## АНКЕТА

визначення доступності будівель і приміщень закладів освіти з урахуванням потреб осіб з інвалідністю та інших маломобільних груп населення (МГН) в умовах реформування освітньої галузі із запровадженням інклюзивного навчання, організації опорних закладів та їхніх філій, які функціонують з 01.09.2016, в умовах децентралізації і створення системи управління освітою об'єднаних територіальних громад

Дата проведення аудиту доступності (обстеження): 07.08.2017р.

Назва об'єкту, де розташовується виборча дільниця: ДПТНЗ «Полтавське вище професійне училище ім. А.О.Чепіги»

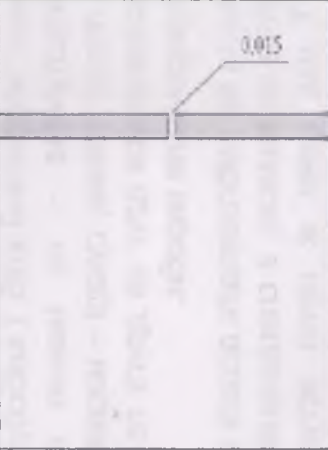
##### **2. Пандус:** вимог та пропозицій не має;

##### **3. Вестибюль:** вимог та пропозицій не має;

##### **4. Санвузли:** доцільно влаштувати універсальну кабіну пристосованого туалету;

**5. Шляхи руху всередині будівлі:** влаштувати пологий з'їзд (на заміну однієї сходинки) в коридорі на шляху до виборчих дільниць; контрастними орієнтирами позначити напрямки до входів і входи бібліотеки, їдальні, кабінетів директора, вчительської, логопеда, медичної допомоги, спортзал, актовий зал (отримати додаткові консультації).

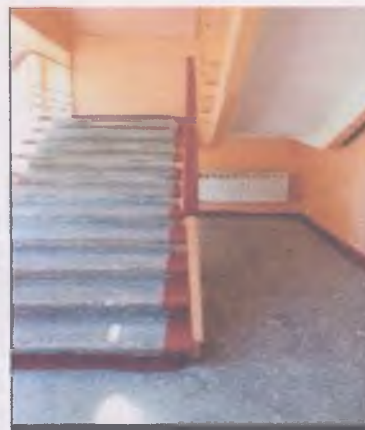
10.5. Ділянки під маршем відкритих сходів чи інших нависаючих елементів усередині будинку мають розмір у просвіті заввишки менше min 1,9 м.

Примітки: *підмаршовий простір не загрожує безпеці руху осіб з інвалідністю*
